質問回答書

件名 横浜商業高等学校空調設備改修工事(機械)

上記の設計図書に関し、質問がありましたので、次のとおり回答いたします。

備考				
設計者	協同組合横浜市設備設計	工事名	横浜商業高等学校空調設備改修工事 (機械)	
図面名称	(撤去) 商業棟・体育棟・講堂 2階平面図	図面番号		
作成年月	令和 4年 3月	公益財団法人	横浜市建築保全公社	M-22

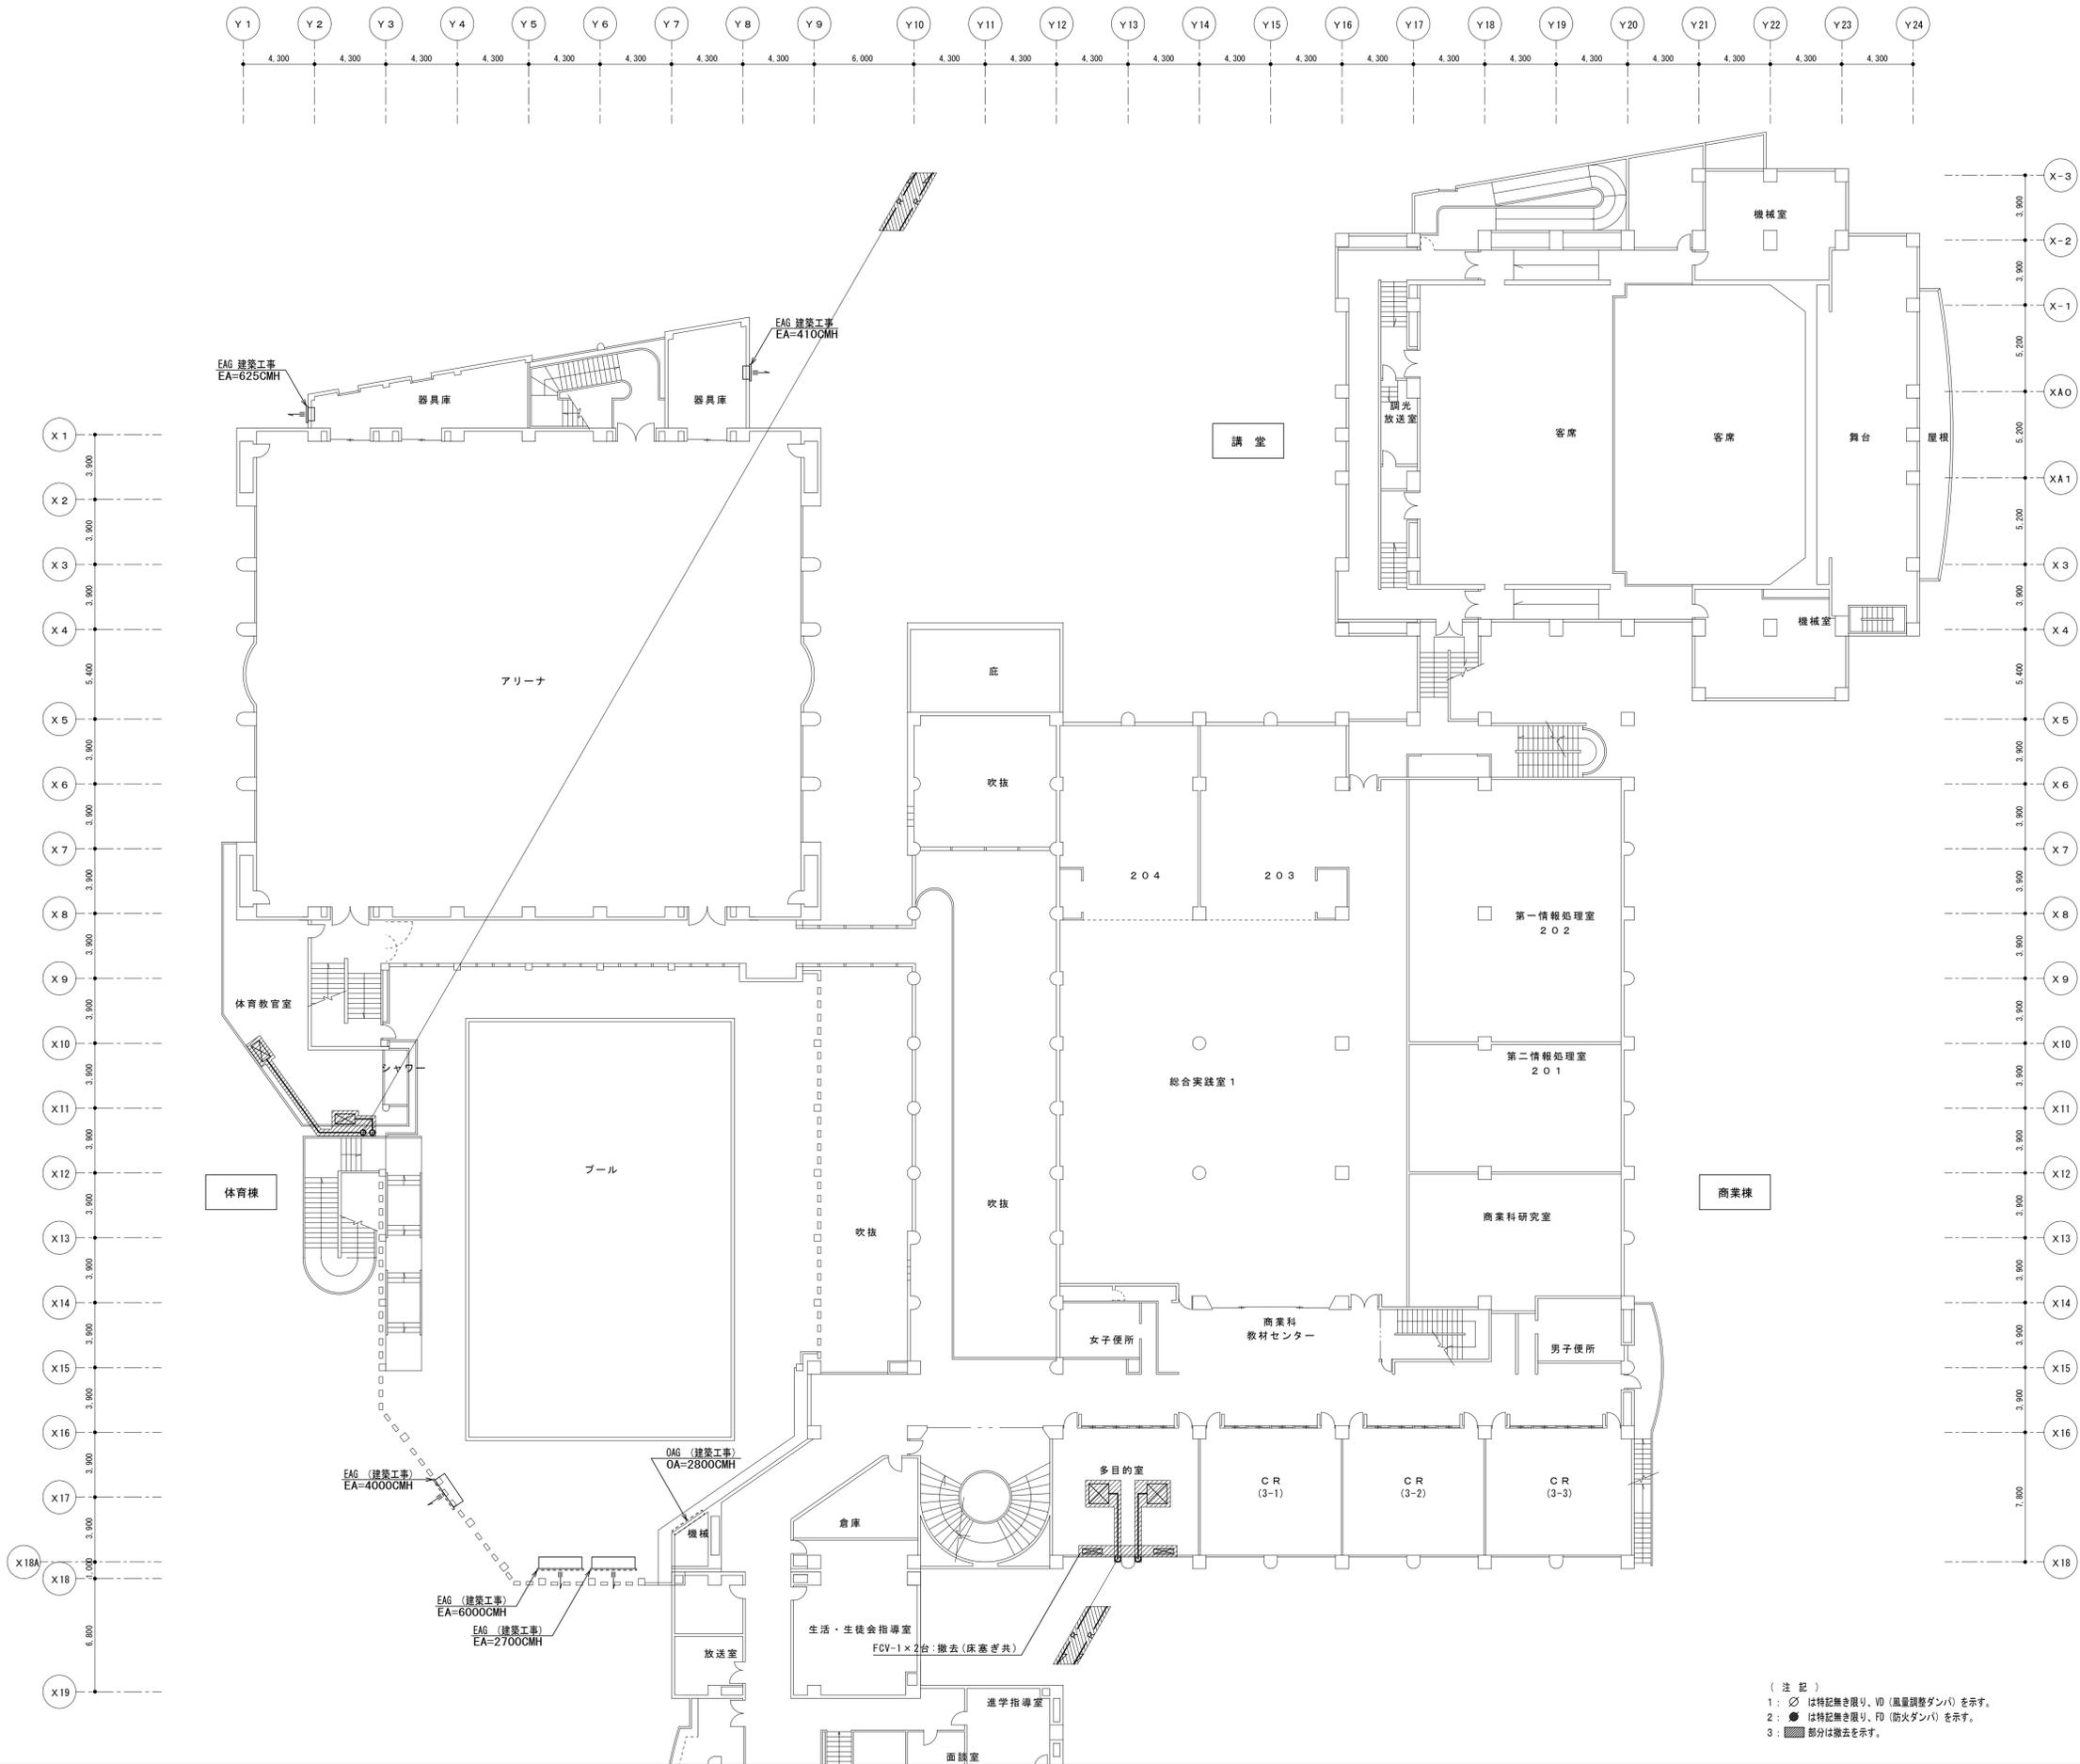
質 問	回 答
15	M-19 「講義棟1階(S側)機械室ダクト平面詳細図(改修後)」とありますが、本工事なのでしょうか。	本工事対象外です。
16	M-21～25 撤去範囲の網掛けの線が太いため、文字が潰れて読めません。読める図面を配布してください。	別紙図面を参照してください。
17	図面番号 M-24 エアーチャンバー撤去の寸法が網掛けで不明確です。寸法を教えてくださいたいのですが	
18	M-21, 22 図面右下※印に配管切断20Aを機器ごとに行うよう書いていますが、全て「鋼管類 保温有」でよろしいでしょうか。	ご質問の通りです。
19	M-21, 22 FCU撤去後に床塞ぎを行うようになっていますが、どのくらいの大きさでどのように塞ぐのか不明です。ご指示願います。	100φモルタル穴埋めで積算してください。
20	M-24, 25 機械室の断面図がないと撤去ダクト、配管の数量が拾えません。断面図の配布、または撤去数量をご指示ください。	撤去数量は下記になります。 M-24 商業棟機械室 長方形ダクト撤去 0.5mm 17.3m ² 0.6mm 68.7m ² 0.8mm 9.6m ² 鋼管撤去 20A 38.4m 25A 2.6m 32A 1.3m 40A 9.5m 50A 11.9m M-25 体育棟機械室 長方形ダクト撤去 0.5mm 9.2m ² 0.6mm 12.2m ² 0.8mm 13.9m ² 鋼管撤去 20A 51.7m 25A 1.3m 32A 25.8m 50A 9.1m
21	M-24 配管平面詳細図の注記4に「機器、配管は全て撤去する」とありますが、注記1～3を優先してよろしいでしょうか。	ご質問のとおりです。

1階機械室空調ダクト平面詳細図(撤去) A1:1/50 A3:1/100

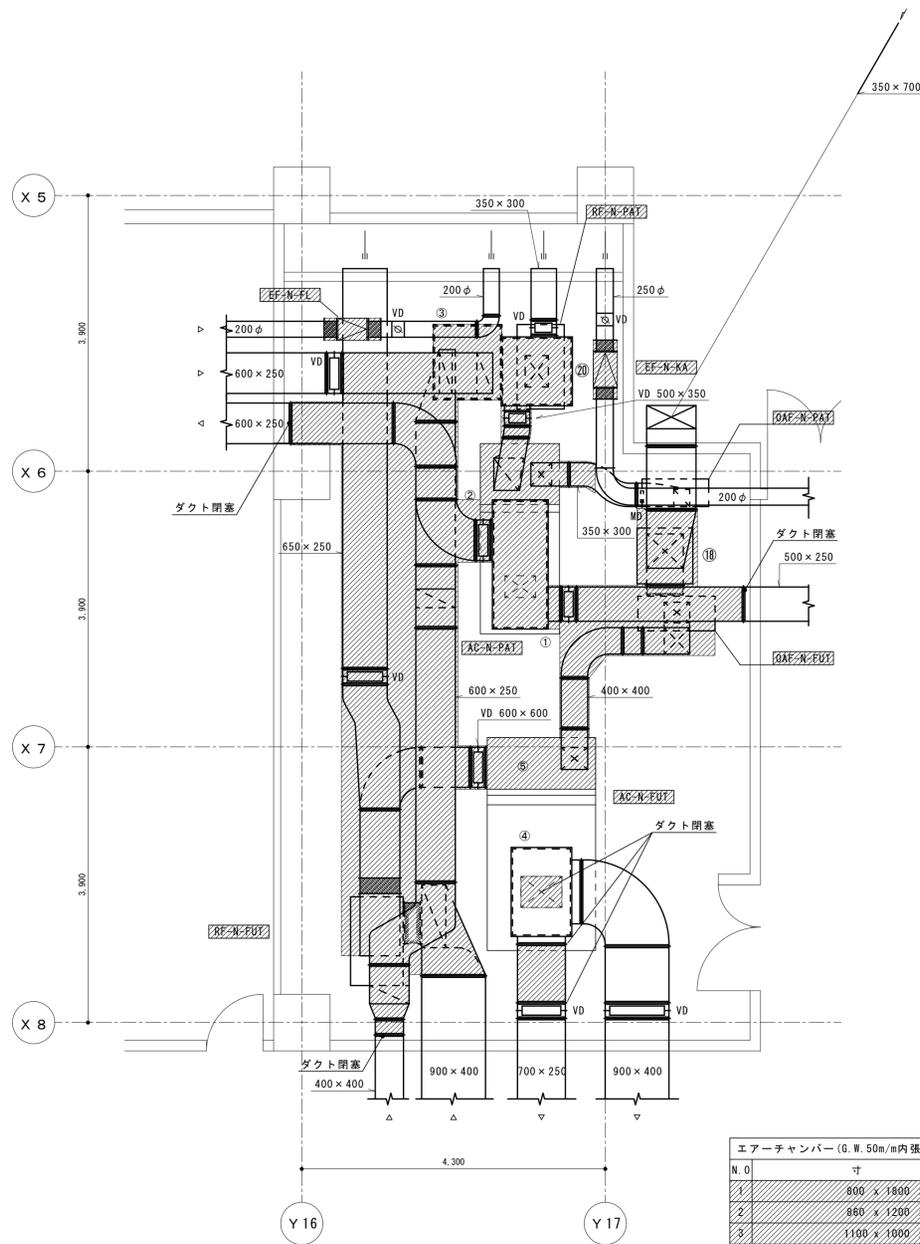
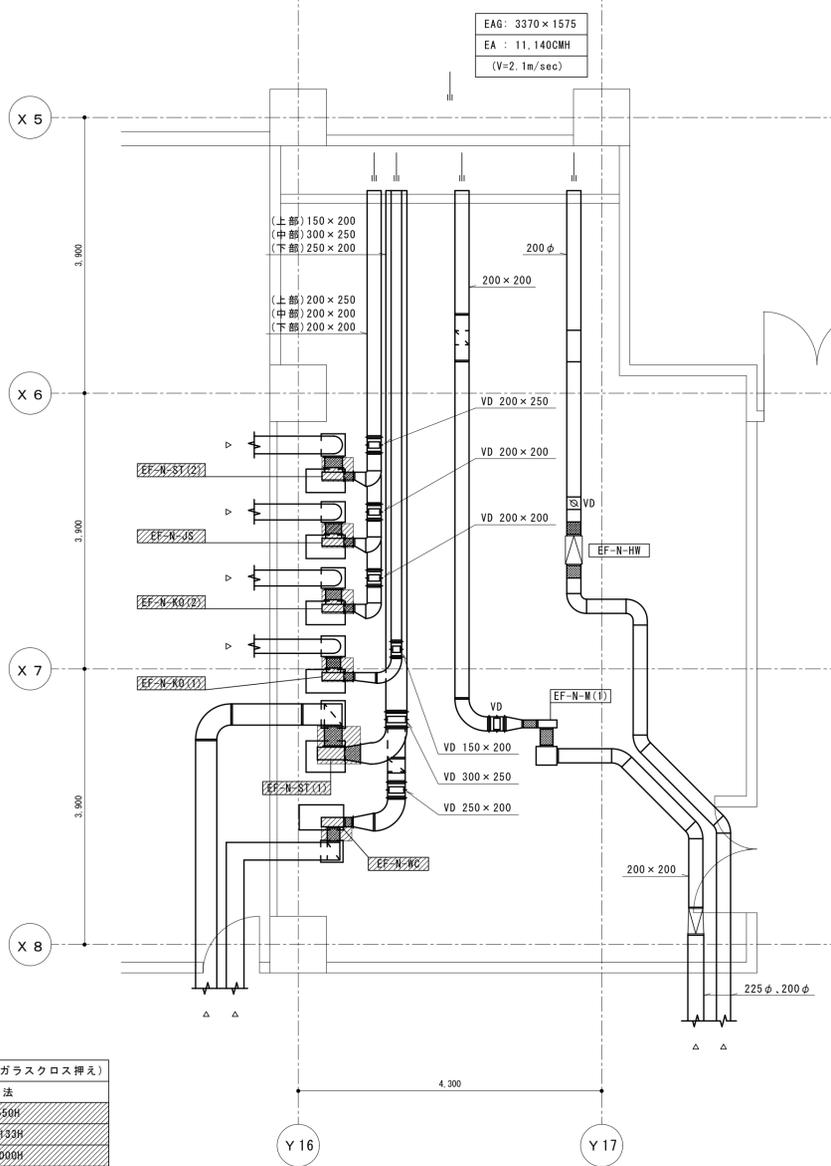
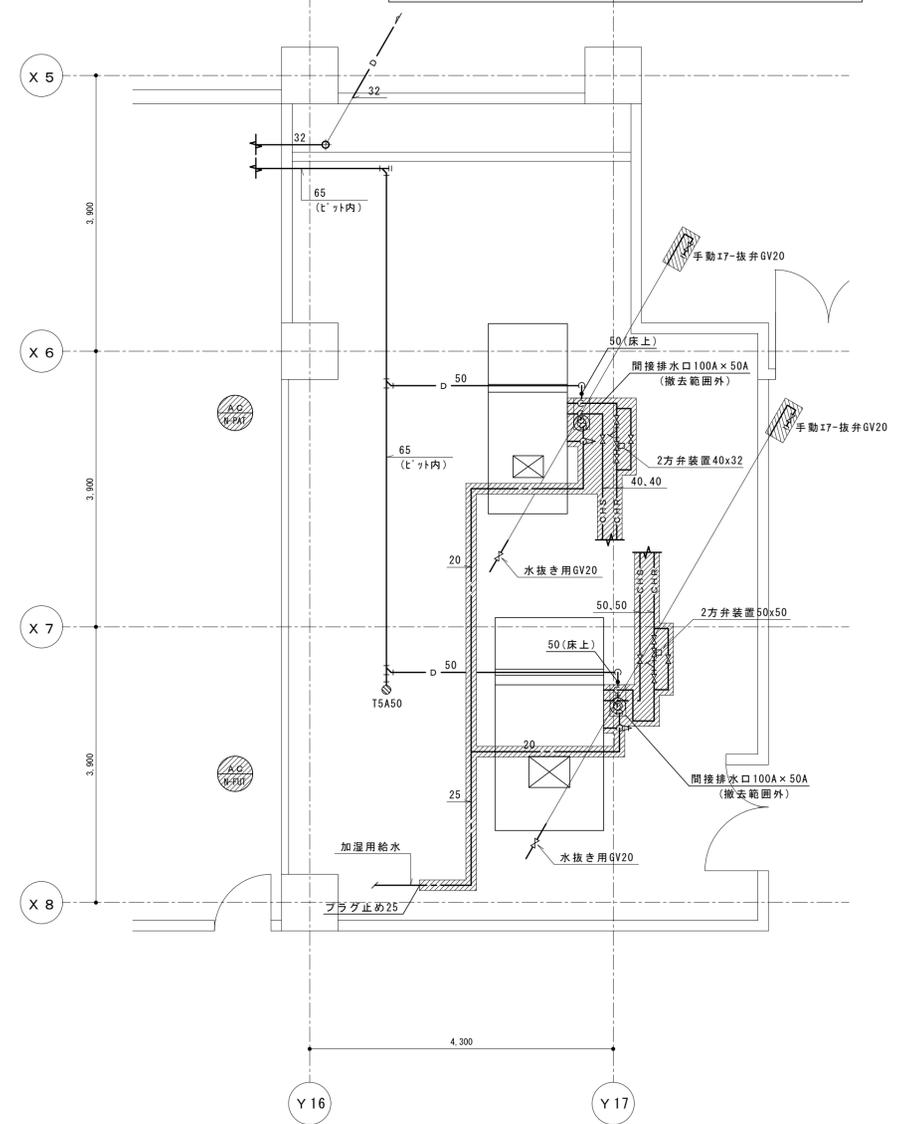
質 問	回 答
22	配管平面詳細図にある冷温水管は撤去になっていますが、途中で省略されており、以降がどうなっているのか不明です。 どのように考えればよいでしょうか。	以降は撤去対象外です。
23	M-24, 25 配管平面詳細図の注記3では、「既設GVがない場合、新設工事にて新たにGVを設置」とありますが、詳細図ではプラグ止めになっており、設計書にGVの記載がありません。どのように考えればよいでしょうか。	プラグ止めとして、積算してください。
24	M-25、設計書P. 13 体育館棟の機械室内は注記にアスベストの記載がありませんが、設計書に「アスベスト処理」があることから、商業棟の機械室と同様と考えてよろしいでしょうか。	ご質問のとおりです。なお、レベル2で作業を行うとありますが、配管エルボ・ダクトフランジ非石綿部で切断する方法で積算しております。
25	M-07, 45 空調設備図と建築図で点検口の数量が異なります。 応接室(印刷) 空調2 建築0 応接室1(応接室) 空調2 建築1 校長代理 空調1 建築0 ミーティングルーム 空調1 建築0 技能員室 空調1 建築0 どちらが正しいのでしょうか。	M-45を正として積算してください。
26	M-47 室外機コンクリート基礎の寸法が2辺しか記載されておらず、記載されている寸法と実寸が異なるため、変形部分の寸法が分かりません。ご指示願います。	
27	設計書P. 7 制御設備の商業棟のEM-CEEケーブル467mに対し、EM-EEFケーブルが4mしかありませんが、それでよろしいでしょうか。	よろしいです。
28	設計書P. 12, 13 「空調制御設備撤去」は何を指しているのでしょうか。ご指示願います。	冷媒管共巻の制御線及び電源線です。
		以上
